项目名称: 110kV 竹回线#28~#30 迁改工程

《110kV 竹回线#28~#30 迁改工程环境影响报告表》技术评审意见

修改清单

附图5 项目与株洲市炎陵县城总体规划位置关系示意图

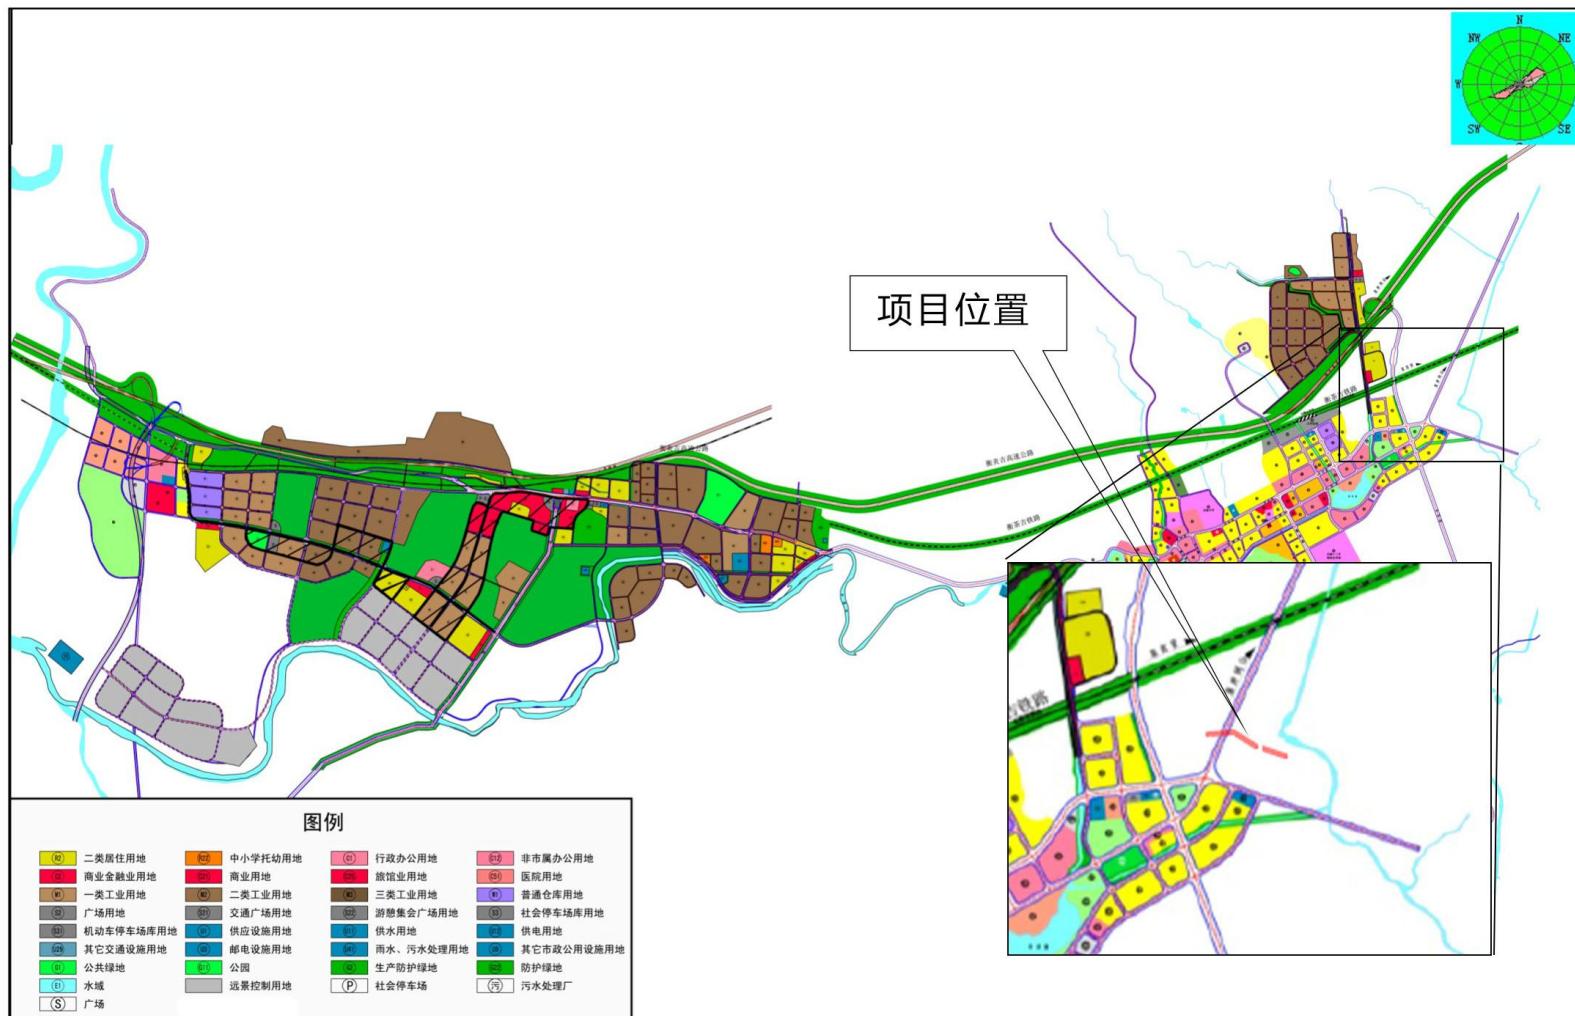
编号	意见	修改内容	页码
1	核实项目环境保护目标;	已核实。	P12
2	细化工程概况，补充塔杆情况介绍，明确拆除工程固废产生类型、处置方式；	补充了塔杆选择一览表，主要物资拆旧材料表一览表； 明确了拆除工程固废处置方式；	P3、P4 P20
3	补充完善项目路线选址合理性分析，说明加油站与本项目的相关性分析；	补充了本工程与加油站相关性及线路选择合理性	P23
4	核实电磁环境预测参数；完善附图附件；	已核实电磁环境预测参数； 补充了附图 5	P37 附图 5
5	落实与会代表和专家提出的其它意见。	更换了部分编制依据，修改了报告部分表号、语句表述等内容。	全篇
